Pismo: CRZP/12/2023/AZP

## WYJAŚNIENIA TREŚCI SWZ\_1

Dotyczy: postępowania o udzielenie zamówienia publicznego, prowadzonego w trybie Tryb podstawowy z możliwością negocjacji - art. 275 pkt. 2 ustawy Pzp na **"Wykonanie robót budowlanych oddymianie budynku - ETAP II w budynku laboratoryjno-biurowo-warsztatowo-magazynowego przy ul. Roberta de Plelo w Gdańsku"** – znak sprawy CRZP/12/2023/AZP.

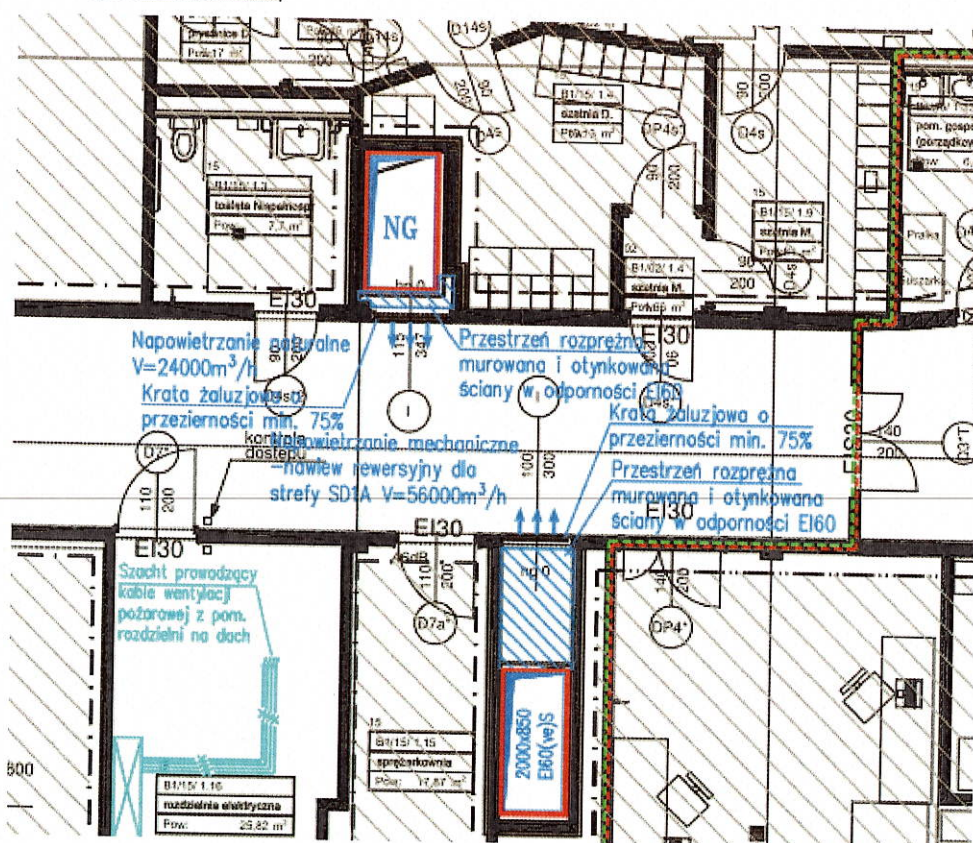
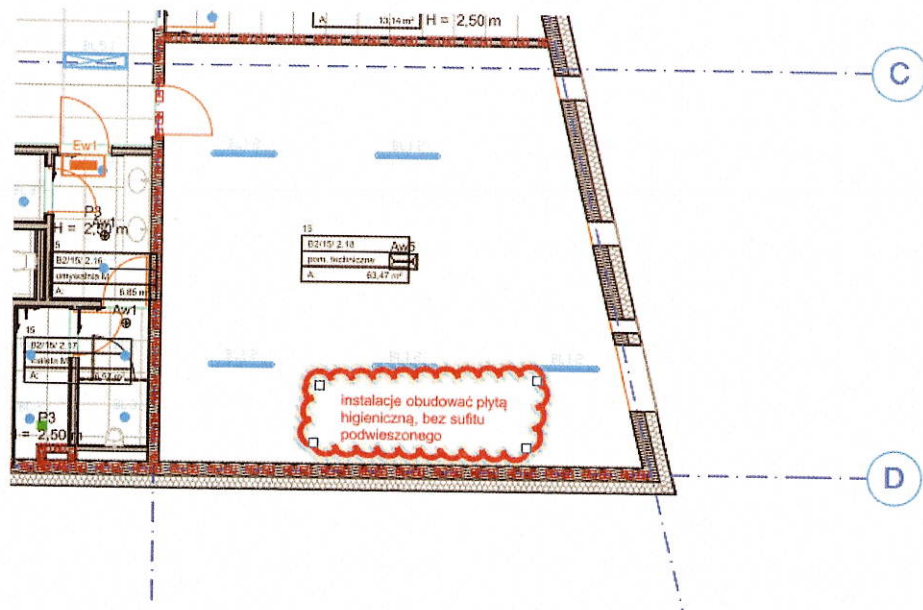
5. Zgodnie z rysunkami branży sanitarnej, żaluzje powinny mieć przezierność min. 75%, natomiast na rzucie architektury żaluzja typ 1 oznaczona jest o

Żaluzja typ 1 - żaluzja o przezierności 80%

**Stanowisko (wyjaśnienie) Zamawiającego: Należy przyjąć przezierność minimum 75%.**
